改善箇所説明図

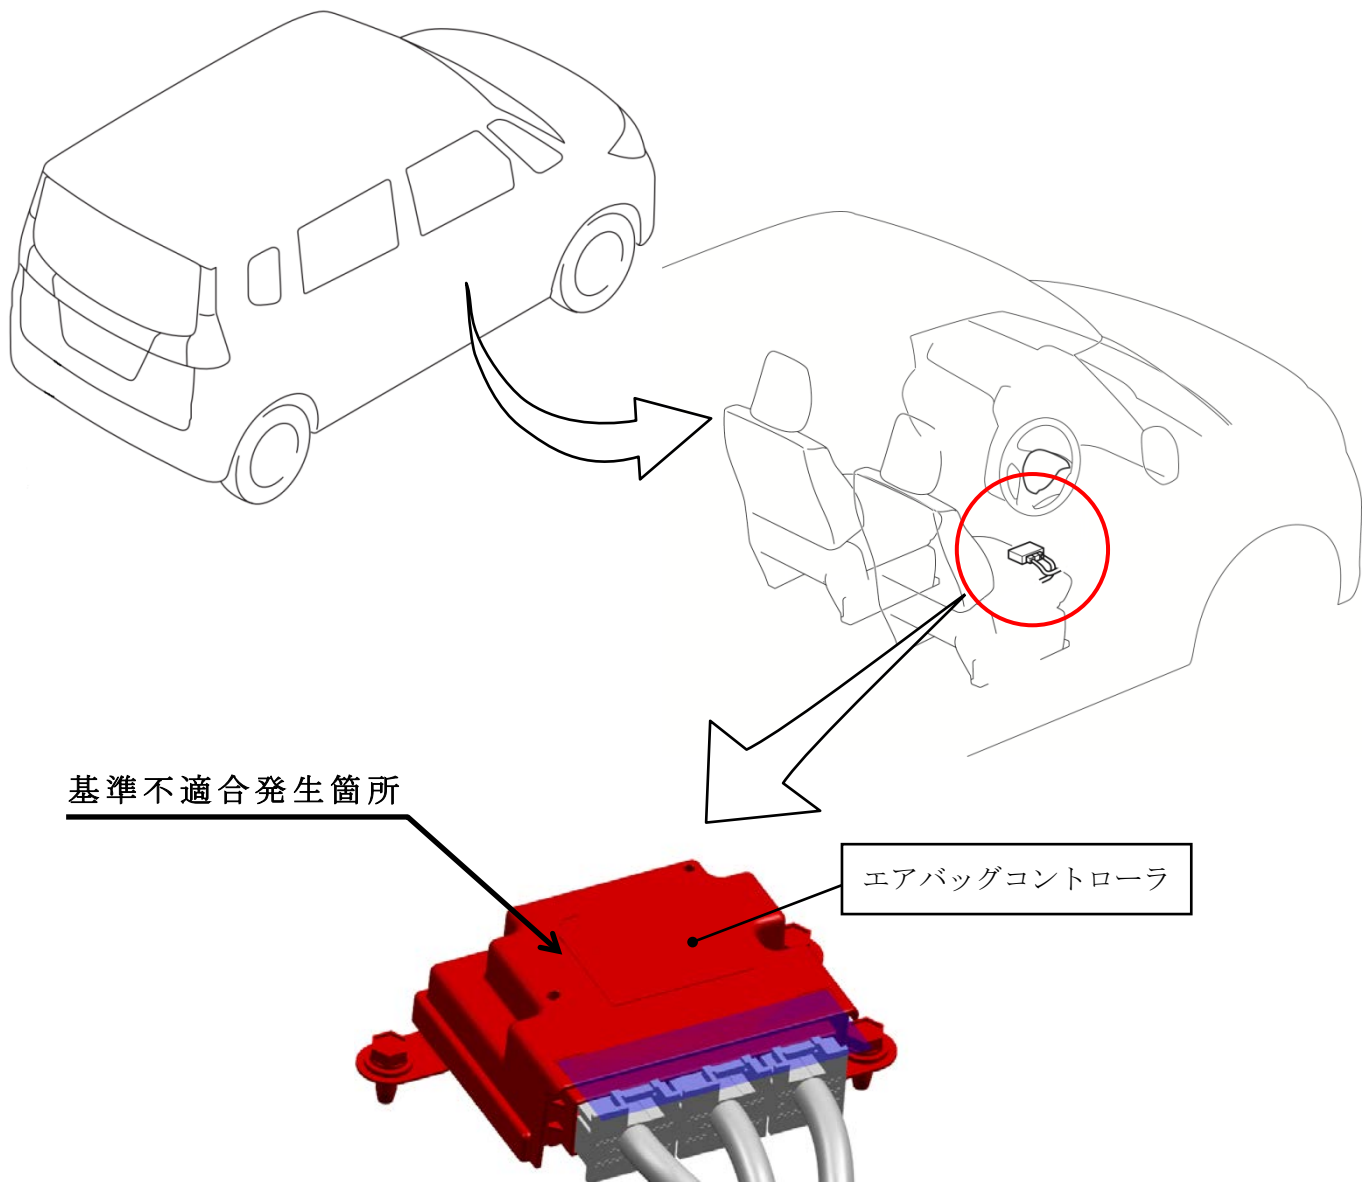
エアバッグコントローラにおいて、制御プログラムが不適切なため、イグニッションスイッチをオフにした後、特定のタイミングで再度イグニッションスイッチをオンした場合、制御プログラムが消去されてしまうことがある。そのため、エアバッグ警告灯が点灯し、衝突時にエアバッグが展開しないおそれがある。

全車両、エアバッグコントローラの制御プログラムを書き換える、または、エアバッグコントローラを対策品に交換する。

識別：車両の運転席側インパネ下部付近に、緑色のシールを貼付する
